資料 2 福島第一原子力発電所に関する対応状況

保安院の主な対応（4月11日以降）

平成24年5月9日

柏崎刈羽原子力保安検査官事務所

(1) 原子炉格納容器ガス管理設備及び格納容器内の監視

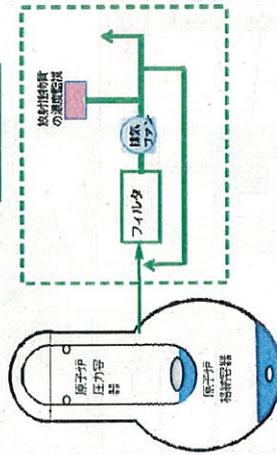
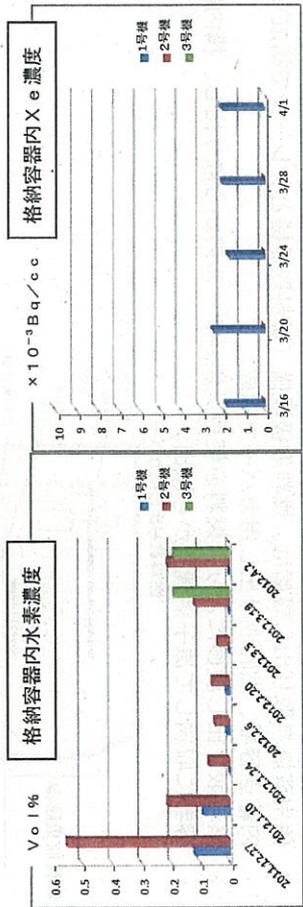
- > 原子炉格納容器は放射性物質の閉じ込め機能を喪失していることから、放射性物質の漏えいを抑制するため、格納容器内のガスを抽気し、放出管理。
- > 格納容器内のガスを採取することにより、格納容器の状態を監視。

- > 格納容器から抽出したガス中の放射性物質濃度を1号機では1/200、2号機及び3号機では1/750に低減して排出でき、放射性物質の低減機能を備えている。
- > 格納容器から抽出したガス成分の監視により、以下の機能を保持。
 - 水素濃度測定による不活性ガス雰囲気監視
 - 放射性物質の濃度測定による放射性物質の放出に係る監視
 - 核分裂により発生する短半減期の放射性物質を連続監視することによる未臨界性に係る監視
- > 保安院は、当該装置は放射性物質の濃度を十分に低減できる能力を備え、格納容器内の状態に係る必要な監視機能を有しているものと評価。

(2) 放射性物質の汚染されたガレキ等の放射性固体廃棄物の管理

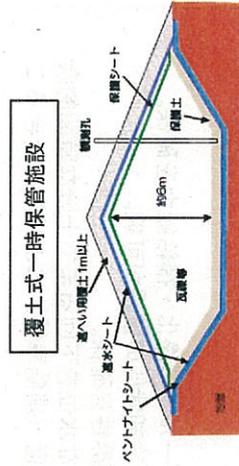
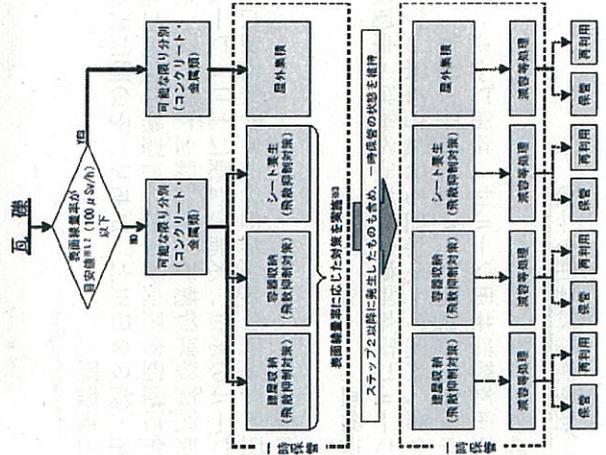
- > 事故によって発生したガレキ等は、材質や放射線量によって分別。
- > 一時保管エリアはガレキ発生量に応じて確保。

- > 事故後に発生したガレキ等の放射性固体廃棄物を線量率により分別、遮へい、飛散防止を実施。線量の高いガレキ等は遮へい機能を有した建屋や容器への収納により遮へい、飛散防止措置。線量の低いガレキは、シート養生し飛散防止。
- > 敷地境界線量の低減対策（平成24年度末で発電所全体の追加的放出を含み、1 mSv/年以下を目標）として、土や土嚢等による遮へい対策を施した一時保管施設を設置。
- > 事故後に発生したガレキ等の一時保管エリアとして平成24年度末までに発生する分を確保済み。今後、必要に応じ追加のエリアを確保。
- > 保安院は、これらの措置は現時点における措置として妥当と評価。今後、設備復旧や一時保管の整備、回収・保管管理の状況を確認。

(3) 使用済燃料プールからの燃料取り出し

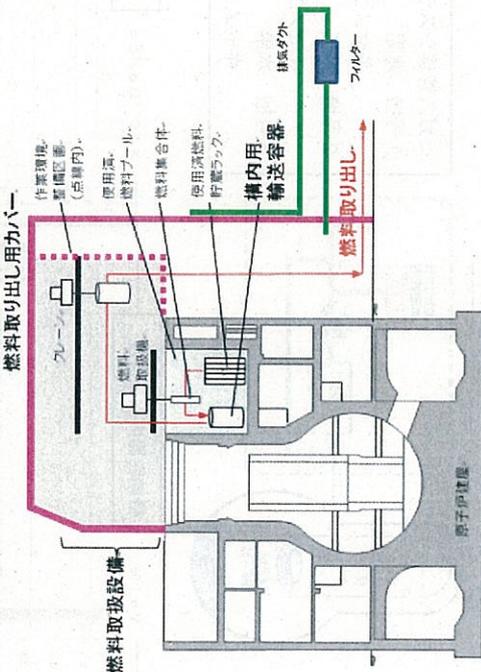
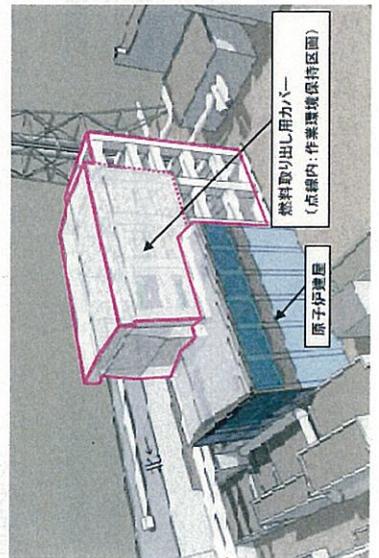
- > 使用済燃料取り出し設備は、燃料取扱設備（燃料取扱機とクレーンで構成）、構内輸送容器、燃料取り出し用カバーで構成。
- > 燃料取り出し設備により、燃料を使用済燃料プール内から取り出し、構内輸送容器に収納して原子炉建屋から撤出。

- > 3, 4号機の燃料取出し設備について、以下の設計方針を確認。
 - 燃料取扱設備が燃料集合体の落下防止措置を講じること
 - 構内用輸送容器は使用済み燃料の崩壊熱の除去、臨界防止を講じること
 - 燃料取り出し用カバーを設置し、放射性物質の飛散・拡散を防止すること
- > 3, 4号機に係る詳細設計、1, 2号機に係る設計方針について、今後、評価を実施。

(4) 使用済燃料共用プール

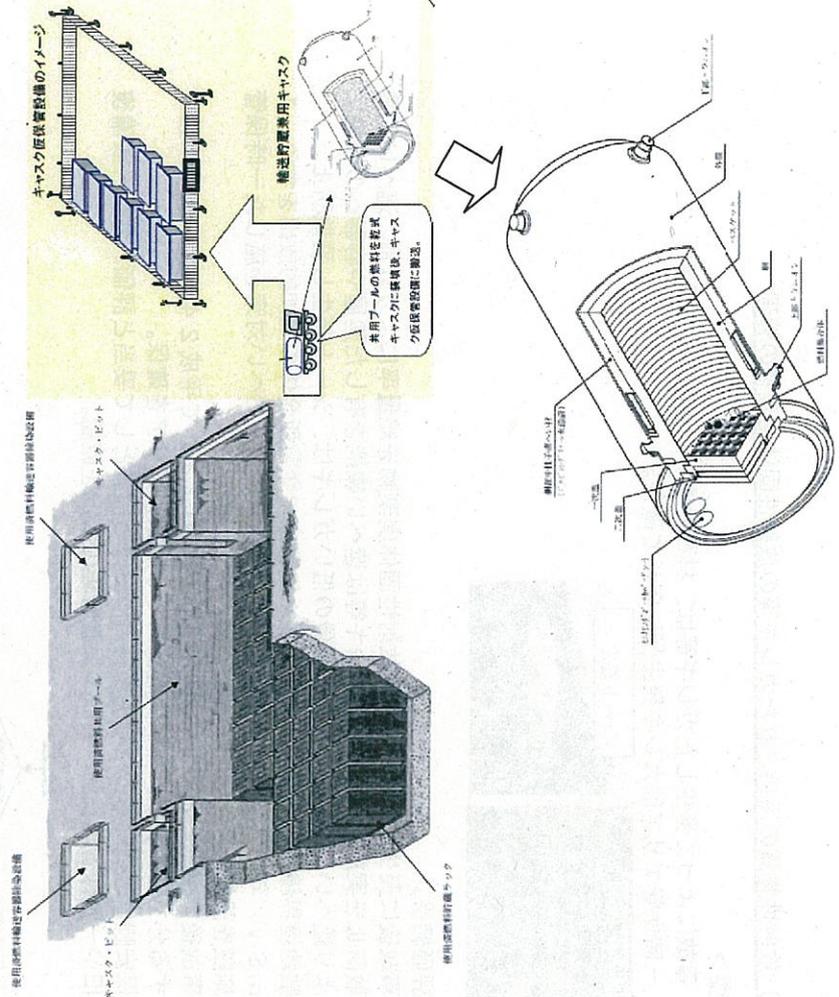
- > 使用済燃料共用プールは、共用プール、共用プール冷却浄化系、共用プール補機冷却系及び共用プール補給水系で構成。
- > 今後、共用プールは空き容量を確保して、1～4号機原子炉建屋内の使用済燃料プールに現在貯蔵中の使用済燃料と未使用燃料（合計3, 108体）の受け入れを計画。

- > 使用済燃料の崩壊熱を除去する冷却能力、プールの浄化・補給能力を確保。
- > プールの水位、水温の監視により、プールの冷却状態の監視が可能。
- > 使用済燃料貯蔵ラックが健全であれば、未臨界性を確保。
- > 冷却機能を喪失しても、崩壊熱の除去に必要な水位を下回るまで十分な時間的余裕（約30日以上）があり、その間に代替措置（消防車等）により注水できることを確認。

(6) 放射線防護及び管理

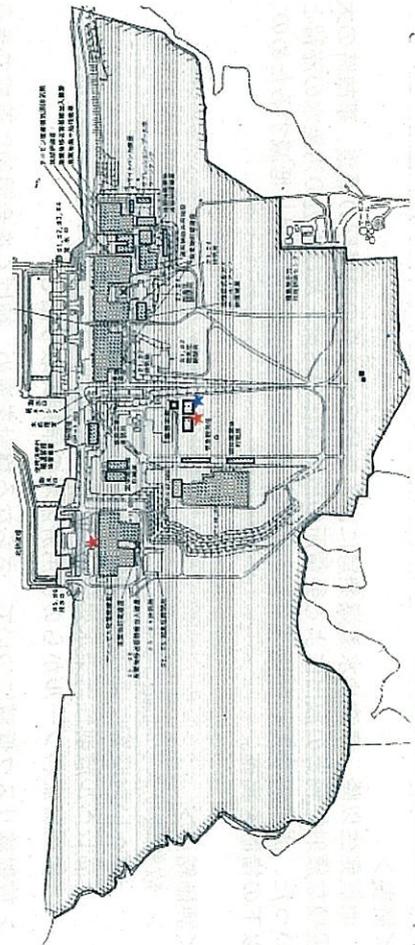
- 地震発生以降、津波や水素爆発等により、管理区域境界の建屋の壁が損壊するとともに、事故時の大規模な放射性物質の放出により、敷地全体が汚染。
- そのため、敷地全体に対して管理区域と同等の管理を要するエリアとして設定し、一般公衆及び放射線業務従事者の線量を低減すべく措置。

- 周辺監視区域全体を管理区域と同等の管理を要する管理対象区域に指定し、以下の防護措置等を講じていくことを確認。
 - 敷地境界の線量（追加放出による線量及び原子炉施設からの直接線等の合算）が年間1mSvを下回るよう遮へい等の措置の実施。
 - 放射線業務従事者の作業性等を考慮し、遮へい、機器の配置等の放射線防護上の措置の実施。
 - 放射線業務従事者及び物品等の出入りに際して、出入管理、汚染管理及び各個人の被ばく管理ができる設計。

- 保安院は、現在実施できる措置を適切に実施していることを確認したものの、放射線による被ばくを合理的に達成できる限り低減するための対応を継続的に講じることが必要であり、適切に実施されているか継続して確認。
